| Title                           | Albert van der Molen PA3GCO@PI8SHB pa3gco@amsat.org |       |        |
| Modifikatie fast-ptt van PA3EKO |   |       |        |

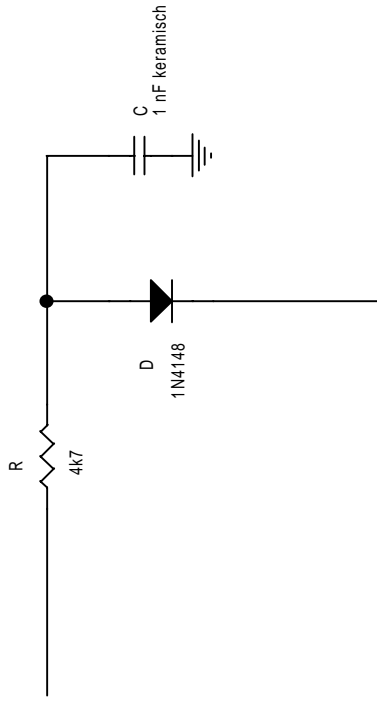
Naar gat dat ontstaan is doordat L19  
aan een zijde is losgesoldeerd

Naar emitter van smd transistor Q6
